## Audi A6 / S6 / RS 6 / A7 / S7 / RS 7 ダッシュパネルの 助手席エアバッグ開口部の改修

リコール届出番号	外-3229	リコール届出日	2021年6月16日
基準不適合状態にあると認める構造、装置又は性能の状況及びその原因	ダッシュパネルにおいて、製造工程が不適切なため、助手席エアバッグの開口部が正しく加工されていないものがあります。そのため、衝突時にエアバッグが完全に展開せず、最悪の場合、乗員が過度の負傷を負うおそれがあります。		
改善措置の内容	全車両、ダッシュパネルの助手席エアバッグの開口部を点検し、不具合品が組み付けられている場合は、修正作業を行います。

不具合発生箇所

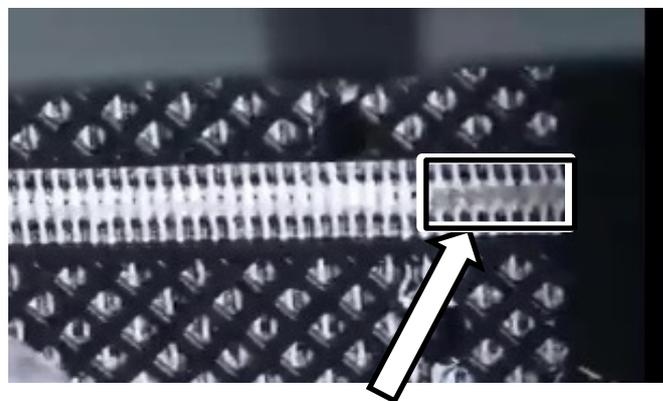
加工不良箇所
